2013年4月
三木プーリ株式会社
営業本部長 塚越一宏

中空・中実軸 変・減速機（ブレーキモータ付き）端子台変更のご案内

2. 変更箇所

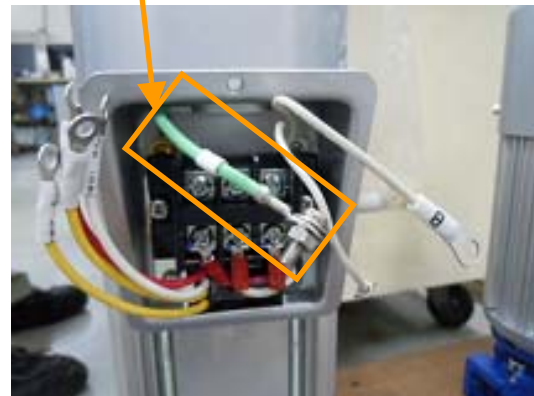
従来端子台より、一回り大きくなり、アース端子をアース用リード線（緑色）に変更します。端子台のねじサイズ、製品の外形寸法、性能などについては変更ありません。

従来端子台

新端子台 新設：アース用リード線（緑色）
